Freibach

Abschnitt Sefar bis Gstaldenbach, km 0.955 bis km 1.452

Bericht zum Mitwirkungsverfahren

Ausfertigung für		Projekt Nr: 02.040		Plan Nr: 303	Beilage Nr:
Studie / Konzept	 BÄNZIGER PARTNER Staatsstrasse 44 9463 Oberriet Tel. 071 763 60 80 www.bp-ing.ch PROJEKT NR.: 44376 R	Entw.	Gez.	Gepr.	Datum:
Vorprojekt		WA/mas		mas	31.03.2023
Auflageprojekt					
Ausführungsprojekt					
Abschlussakten		44376-303_Bericht zum Mitwirkungsverfahren.docx			
		Format:		A4

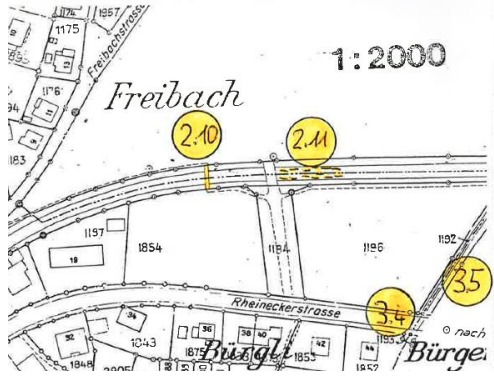
Unseres Erachtens sind die Prioritäten für die Sanierung so zu setzen, damit die grössten Gefahrenpotentiale zuerst beseitigt werden, wie dies im Generellen Projekt als Prämisse aufgeführt war. Demzufolge wäre gemäss Generellem Projekt auch eine Sanierung des Abschnitts Rorschacherstrasse – Asylstrasse zuerst anzugehen. Die Sanierung dieses Abschnitts wird jedoch mit den vorliegenden Massnahmen nicht prioritär an die Hand genommen. Wir bitten Sie, uns in diesem Zusammenhang folgende Frage zu beantworten: <i>Weshalb weichen die Prioritäten aus dem Generellen Projekt nun von den vorliegenden Planungen ab?</i>	Abschnitt	Ort	Priorität	Sanierungskonzept 1	Mündung bis Rorschacherstrasse	2	Generelles Projekt 2	Rorschacherstrasse bis Asylstrasse	1	Generelles Projekt 3	Asylstrasse bis Schwelle S7	2	Generelles Projekt 4	Schwelle S7 bis Sefar AG	1	Generelles Projekt 5	Sefar AG bis Zusammenfluss	1	Generelles Projekt 6	Zusammenfluss bis Dorfstrasse	2	Generelles Projekt 7	Hächleren bis Wolfsgrueb	3	Generelles Projekt 8	Wolfsgrueb bis Steinstege	3	Generelles Projekt 9	Steinstege bis Kantonsgrenze	3	Unterhaltungskonzept 10	Kantonsgrenze bis Unterwerk EW Heiden	-	Generelles Projekt 11	Zusammenfluss bis Farbmüllstrasse	1	Die Prioritäten weichen nicht vom Generellen Projekt ab. Sie sind lediglich noch weiter unterteilt worden. Generelles Projekt 11 (Dorfbach) wurde bereits umgesetzt. Der Ausbau des Projekts 2 (Rorschacherstrasse bis Asylstrasse) macht aus technischer Sicht erst Sinn, wenn der GAP Sefar (Projekt 4: Schwelle S7 bis Sefar AG) erstellt ist und das anfallende Geschiebe zurückgehalten wird. Dies wurde bereits im Technischen Bericht des Generellen Projekt so beschrieben.
Abschnitt	Ort	Priorität																																			
Sanierungskonzept 1	Mündung bis Rorschacherstrasse	2																																			
Generelles Projekt 2	Rorschacherstrasse bis Asylstrasse	1																																			
Generelles Projekt 3	Asylstrasse bis Schwelle S7	2																																			
Generelles Projekt 4	Schwelle S7 bis Sefar AG	1																																			
Generelles Projekt 5	Sefar AG bis Zusammenfluss	1																																			
Generelles Projekt 6	Zusammenfluss bis Dorfstrasse	2																																			
Generelles Projekt 7	Hächleren bis Wolfsgrueb	3																																			
Generelles Projekt 8	Wolfsgrueb bis Steinstege	3																																			
Generelles Projekt 9	Steinstege bis Kantonsgrenze	3																																			
Unterhaltungskonzept 10	Kantonsgrenze bis Unterwerk EW Heiden	-																																			
Generelles Projekt 11	Zusammenfluss bis Farbmüllstrasse	1

Anmerkungen	Antwort Projektkommission
Wir fragen uns, weshalb nicht bereits grössere Unterhaltsarbeiten oder Sanierungen an den Uferverbauungen vorgenommen wurden. Wir zweifeln, ob die verschiedenen Uferverbauungen, namentlich diejenigen im Abschnitt Hinterlochen – Hächleren nochmals weitere 20 Jahre halten werden. Die anstehenden Unterhaltsarbeiten können beträchtlich ausfallen. Wir bitten Sie, uns folgende Frage zu beantworten: <i>Werden die Uferverbauungen Hinterlochen – Hächleren nochmals rund 20 Jahre ohne zusätzliche bzw. umfassende Unterhaltsarbeiten halten?</i>	Bereits im Generellen Projekt wird darauf hingewiesen, dass Unterhaltsarbeiten an den verschiedenen Abschnitten ausgeführt werden sollen. Eine Gesamtsanierung der Ufermauern oder gepflasterten Gerinnesohlen entspricht nicht einem natürlichen Gewässer und erfüllt nicht mehr die Anforderungen des heutigen Wasserbaus. Daher sind solche Gesamtsanierungen aus Sicht der kantonalen Fachstellen nicht bewilligungsfähig. Die Gemeinden waren und sind bestrebt den Ausbau der Gewässer zügig an die Hand zu nehmen (Generelles Projekt rechnete mit einer Bauzeit von 2007 bis 2012). Der Unterhalt der Ufermauern erfolgt laufend.

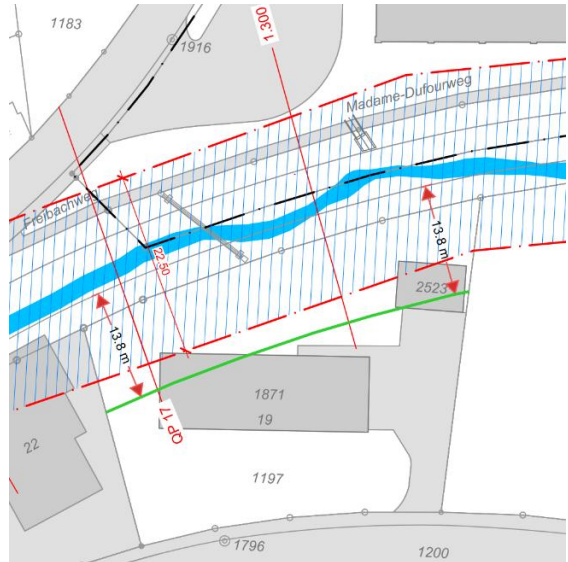
Anmerkungen	Antwort Projektkommission
Die Umzäunung finde ich schade. Im Sommer wäre das ein Traum für die Kinder zum etwas bädelen und Wasserstauen.	Es ist keine Umzäunung am GAP vorgesehen. Die Zugänglichkeit zum Freibach wird gut möglich sein.
Schade, dass der Fussweg einen Bogen um den Geschiebesammler macht. Es wäre toll, wenn der Weg über zwei Brücken und einen Steg entlang dem ursprünglichen Bachlauf durch den Geschiebesammler führen würde. Vielleicht mit einem kleinen Podest mit zwei Bänkli in der Mitte. Von da aus könnte man gut den Bach und die Tiere beobachten. Das gäbe einen tollen Ort um etwas Sonne zu tanken.	Die Grundeigentümerin Sefar AG stellt ihre Grundstückfläche für den GAP nur unter der Bedingung zur Verfügung, wenn sichergestellt ist, dass keine Möglichkeit besteht, das Sefar-Gelände (Park) via GAP zu betreten. Demzufolge lässt sich die vorgeschlagene Variante schlecht umsetzen. Die Linienführung des Fussweges wird noch einmal überdenkt und allenfalls noch mehr von der Hauptstrasse weggeschoben und optisch abgetrennt. Die Möglichkeit von Sitzgelegenheiten wird in der nächsten Projektphase noch diskutiert.
